印旛沼二期地区 一本松機場斜面配管改修に係る
第2回設計業務打合せ 出席者名簿

冒頭、関東農政局印旛沼二期農業水利事業所 渡邊所長より挨拶後、「印旛沼二期農業水利事業 一本松機場斜面配管実施設計業務」の受注者より第1回委員会での外部技術者意見と今後の設計方針について説明を行い、外部技術者との意見交換を行った。概要は以下の通り。

外部技術者からの助言一覧
(印旛沼二期地区 一本松機場斜面配管改修 : 第2回設計業務打合せ)

第2回 外部技術者検討委員会 説明資料

2 補足資料① ロッククライミング工法の施工計画(2/2)

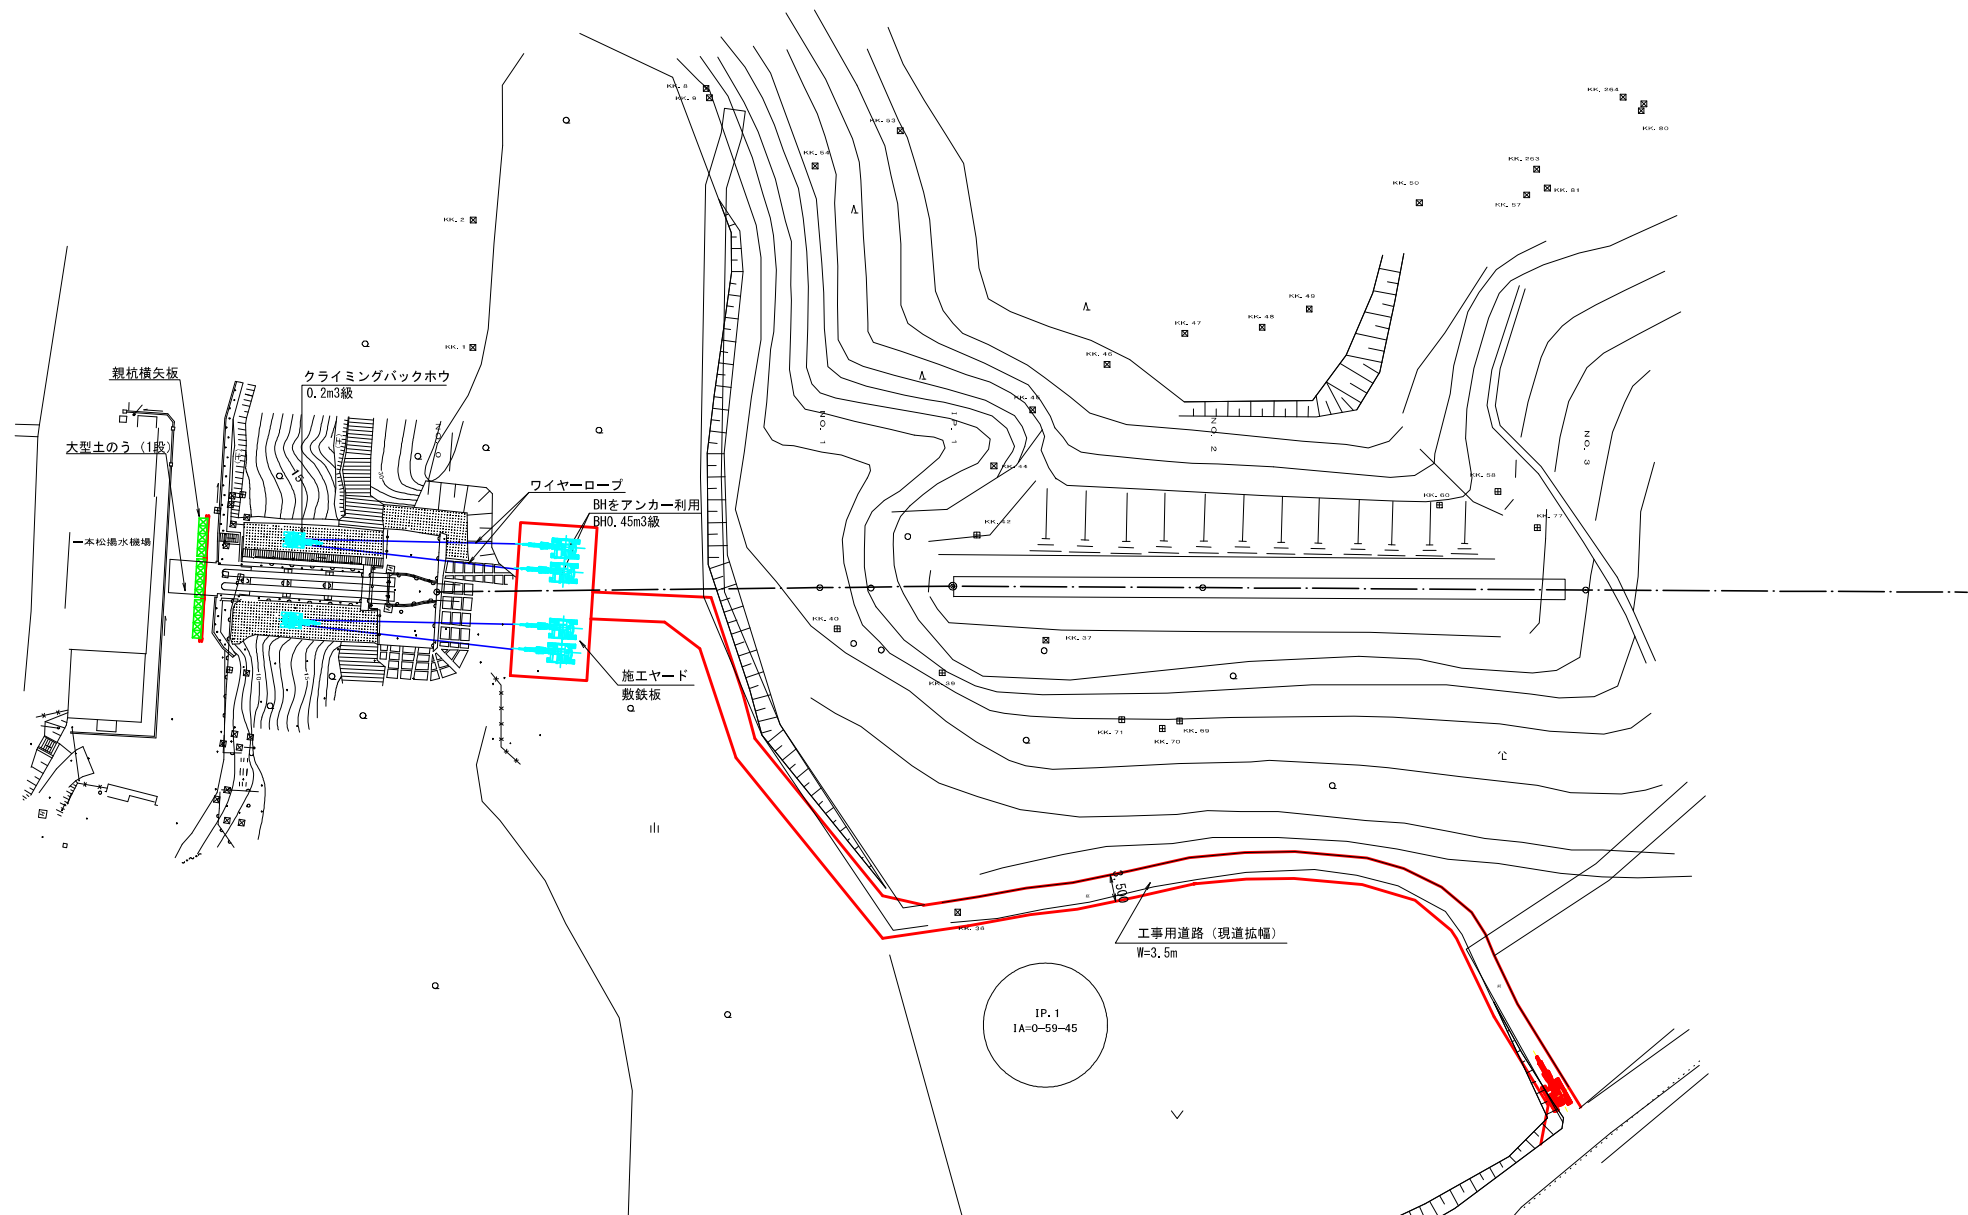
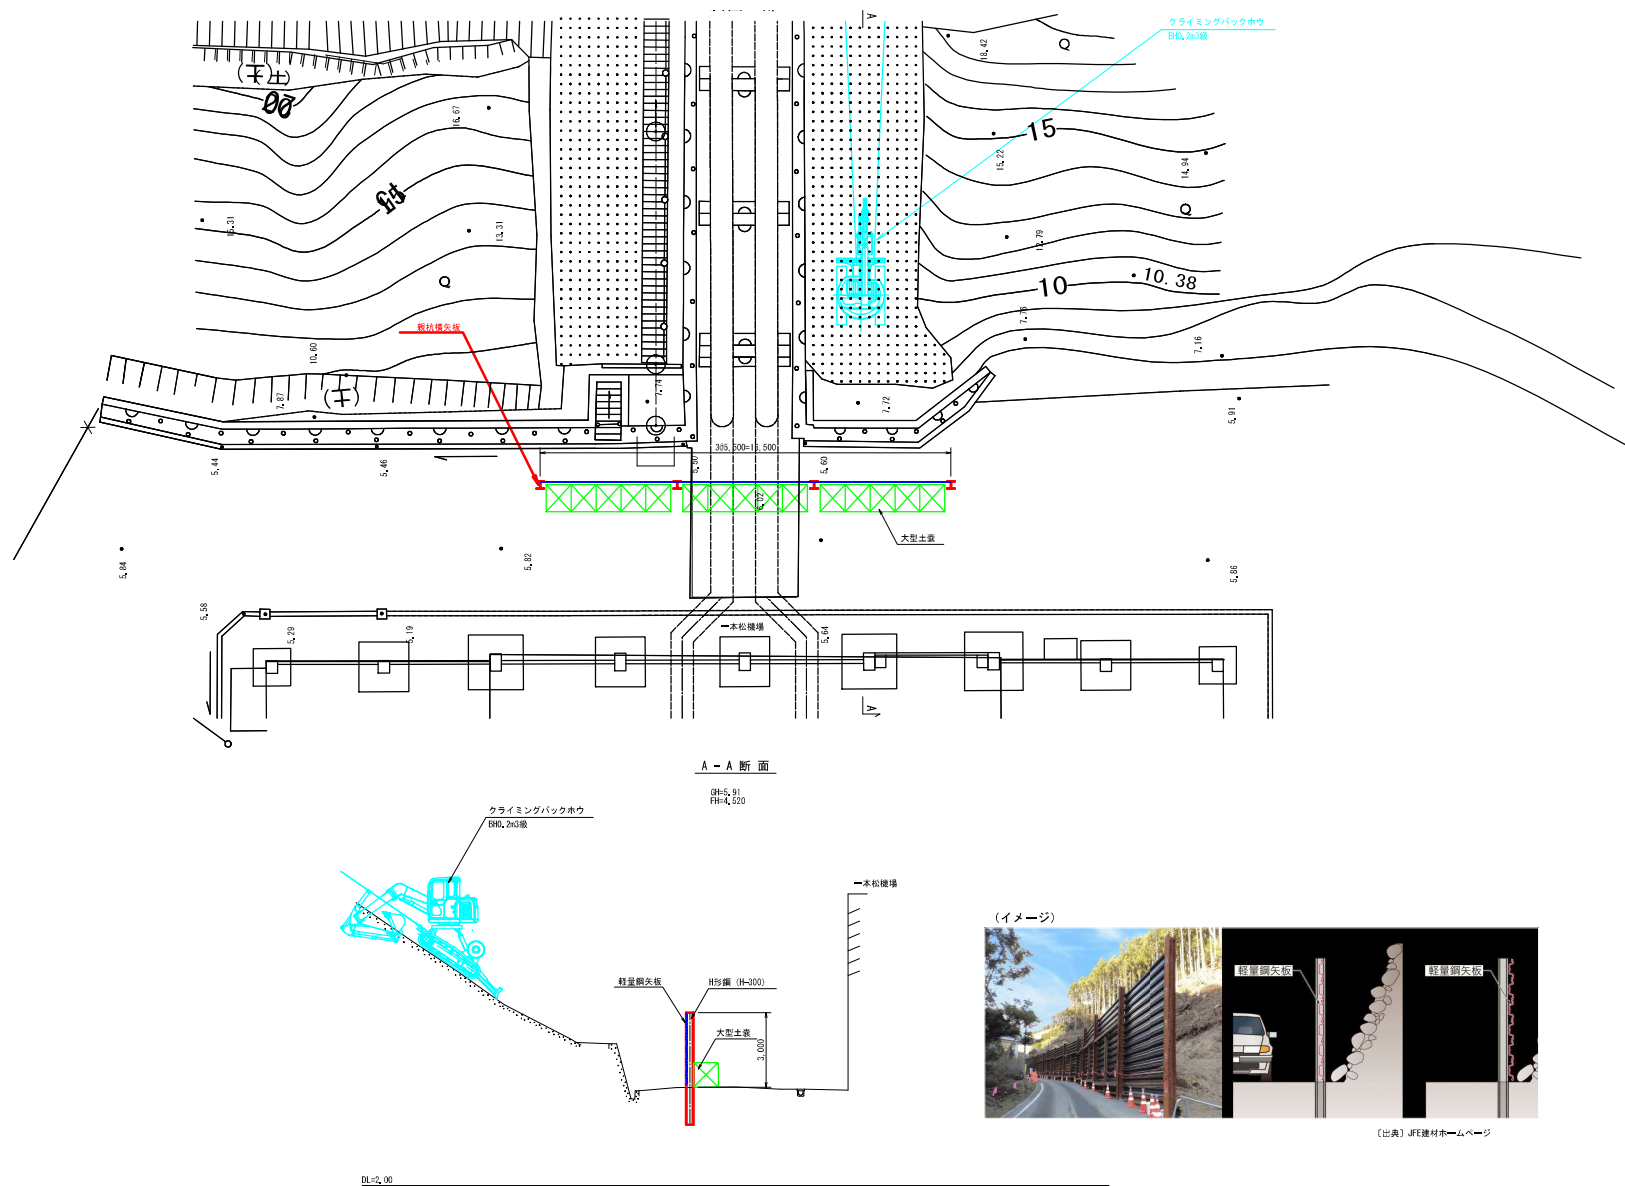
委員	資料 P.3 補足資料①（2/2）の防護柵について、頑丈な仕様で検討されているのであれば大型土嚢一段を鋼矢板背面に追加し補強を行うまでは必要ないのではないかと。
委員	ロッククライミング工法のアンカーについて、上部で引っ張る 0.45 m ³ のバックホーの搬入は、資料 P.2 補足資料①（1/2）の図面に記載があるが、斜面上部の工事用道路を自走して、施工ヤードまで進入するという事でよいのか。
	然り。斜面頂上部の近傍に耕作道がありそこから進入する計画である。
委員	現場を見たところでは、頂上から上は勾配が急に見えたが問題ないか。
	斜面上部の台地部分にほぼ水平の耕作道があり、そちらを使って進入する。耕作道で幅が狭いので拡幅を行いながら進入する。
委員	了解した。その他、水路を跨がって左右にアンカー用のバックホーを配置しているが、土嚢等を置いて「渡り」を造るイメージか。
	設置箇所は水路トンネルの上部となっているので水平である。荷重を考慮して敷鉄板を敷くことは必要かもしれないが、土嚢で埋める等の対応は必要ない。
委員	トンネルの上の地表部に配置ということで理解した。資料 P.3 補足資料①（2/2）の防護柵の軽量鋼矢板は型の仕様まで決まっているか。
	具体的な仕様まではまだ決めていない。
委員	今後、衝撃荷重等を考慮して決めるということか。
	然り。

2 補足資料③ 一本松機場内の施工形態

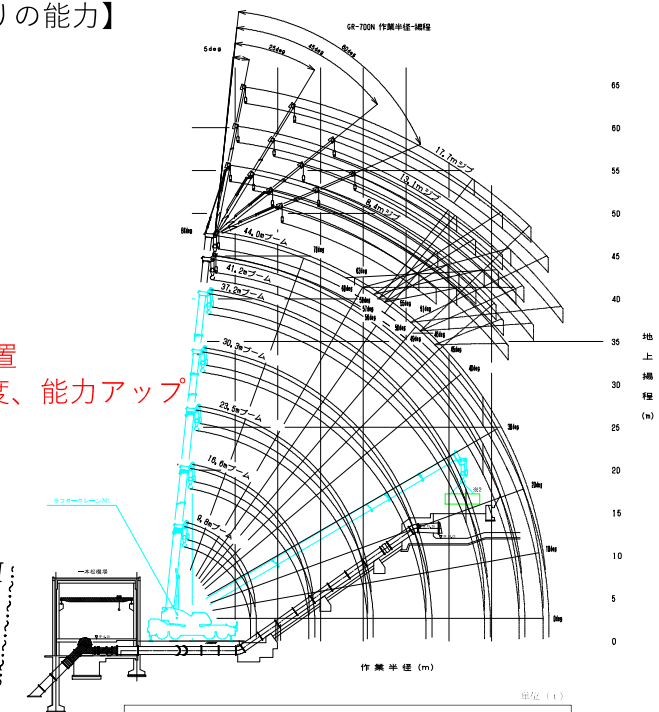
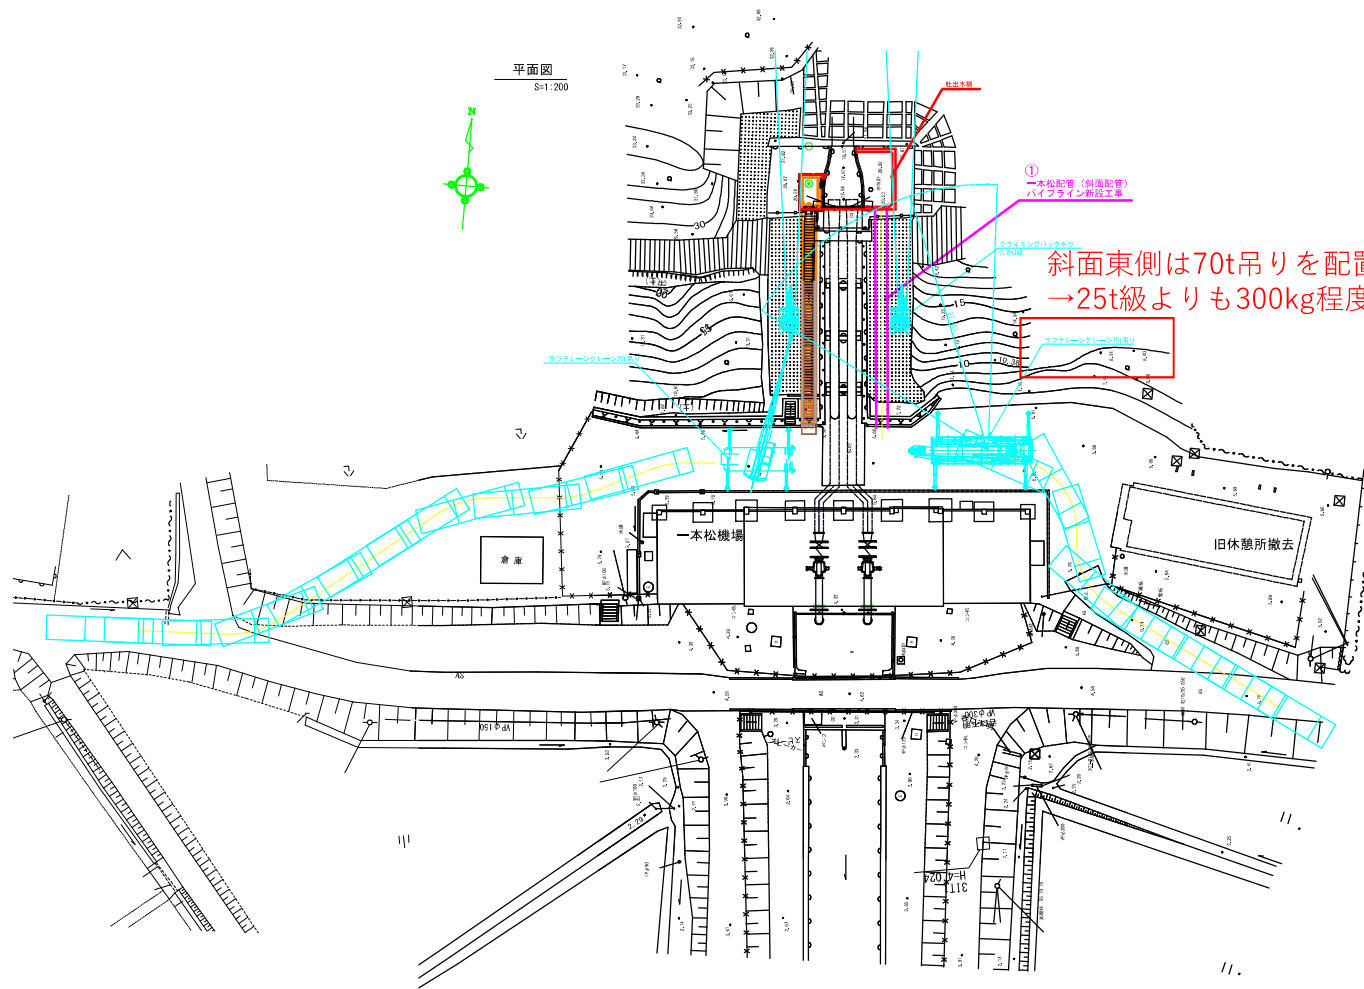
委員	クレーン作業について、資料 P.8 補足資料⑥では“ラフタークレーン 25t を
----	--

使用し 80%性能で 4m 管を吊ることが可能”と記載がある。一方で資料 P.5 補足資料③では、ラフタークレーン 70t を用いることになっている。70t を用いた場合、“配管長を伸ばすことが可能”、“安全性を高めるために 70t を使用”のどちらか。
■■■■■	70t を用いる場合、配管長を長くすることを想定している。
■■■■■	
■■■■■ 委員	現在は 25t で検討されているが、70t を使えば配管長を長くできるので、今後配管長を再検討する可能性があるということか。
■■■■■	然り。機場への進入計画も踏まえてどちらのクレーン仕様が良いのか検討を行う予定である。
■■■■■	
■■■■■ 委員	了解した。クレーン仕様変更による 300kg の能力アップだと管長換算するとどれぐらいの長さになるか。
■■■■■	4m が 4.5m 程度になる。
■■■■■	
■■■■■ 委員	溶接の箇所が 1 カ所減るか減らないかのイメージか。
■■■■■	然り。
■■■■■	
■■■■■ 委員	70t を採用するメリットがあるかないかは、全体管割も関係した検討事項になってくる。
■■■■■	左岸側の師戸配管はサイズが φ600 で小さく軽いため 70t を据えることで右岸側のヤードから管を吊り込むことも可能となる可能性があり、今後検討を行う予定である。
■■■■■	
■■■■■ 委員	資料 P.4 補足資料②の吹付工について、吹付工は永久構造物となるか仮設となるかどちらか。またそれによってラス網を入れる入れない等の検討はされているか。
■■■■■	モルタル吹付は最終的には永久構造物とする想定であるが、補足資料②に示している図が不適正である。まず仮設としてラスなしの吹付を行い、仕上げ段階で永久構造物としてラスを入れてもう一層吹付を行う構造物とする予定である。
■■■■■	
■■■■■ 委員	仮設と仕上げで仕様を変更して吹付を行うということによいか。
■■■■■	然り。
■■■■■

施設名	項目	助言内容
一本松機場斜面配管改修	施工計画	クレーン選定検討について ・70t クレーン検討については、全体管割も考慮して検討すること。
		ワイヤーソーの切断面について ・側壁の切断端面は露出してしまうので、打ち継ぐ面に対してはアンカー打設や一体化のためのチップングを検討すること。
	仮設計画	吐口水槽拡張工事のライナープレート ・ライナープレートの位置がトンネル入口に近接しており、アンカー施工や押さえコンクリートの設置スペースが狭小となっているので見直すこと。

2 補足資料⑧ 水槽既設側壁の撤去計画

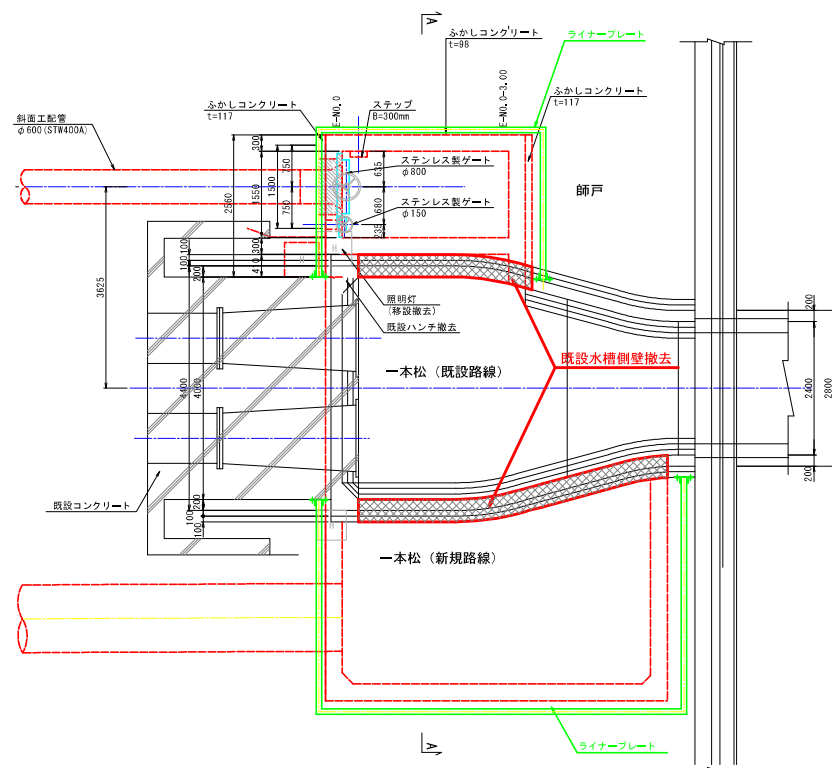
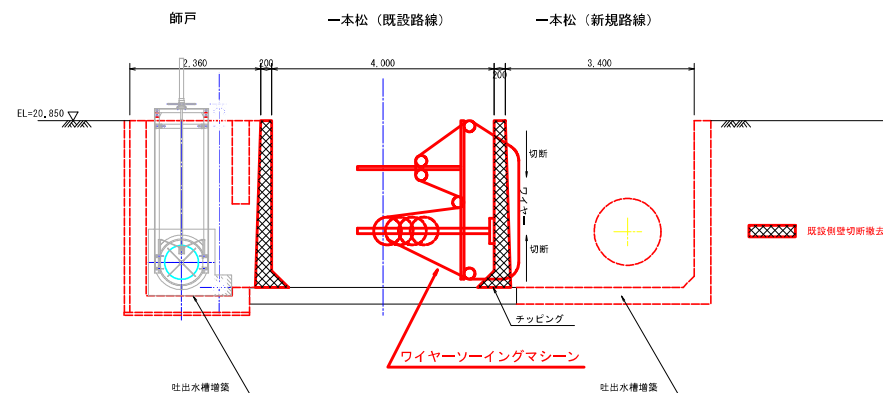
4. 師戸配管における斜面配管の溶接継手施工について (No. 9)	
	(特に確認コメント無し)
5. 吐出水槽 (No. 10・11、補足資料⑧、⑨)	
■■■■■ 委員	ワイヤーソーの切断面について底版近くは切り残しが発生するためチップングにより仕上げを行う対応でよい。一方、側壁の切断端面は露出してしまうので面に対してアンカー打設や一体化のためのチップングを行う等は検討されているか。
■■■■■	コンクリートを打ち継ぐ場合にはチップング等による一体化が必要であるが、資料 P.10 補足資料⑧は撤去計画図でそこまでは示していない。施工に対する留意事項の検討段階で整理を行う。
■■■■■

■■■委員	補足資料⑧平面図について、一本松配管側のライナープレートの位置をずらしたということであるが、トンネルの入口に近接しておりアンカー施工が可能なのか疑問である。
■■■委員	今の■■■委員のコメントに関連するが、一本松配管側のライナープレートについて頂部の押さえコンクリートを設置するスペースは残っているか。
■■■■■■■■■■ ■■■■■■■■■■	ご指摘のとおり、ライナープレートのトンネル側のスペースは狭小なため再度検討を行う。
■■■委員	ライナープレートの施工を行う際、トンネル側の法面下部を掘削するので法面下部がコンクリート構造になっているのであれば、構造としての安定検討も必要になってくる。
6. 全体工事の概略スケジュール (No. 12、補足資料⑩)	
■■■委員	Case2 の新設管布設について、1 年目の施工が 4 月からになっているが材料の製作期間は含まれているか。事前に製作を行うことを考えているか。
■■■■■■■■■■ ■■■■■■■■■■	材料は 1 年目の 4 月より前から製作しておき管布設まで調達すること想定している。掲載している行程表にはそこまで記載できていない。
■■■委員	Case2 の同時施工スケジュールについて、吐出水槽構築後に 3 ヶ月程度の余裕があり水槽構築までの工程をずらしても問題なさそうであるが、請負業者の判断で調整しても問題ないという理解でよいか。
■■■■■■■■■■ ■■■■■■■■■■	然り。
	以 上
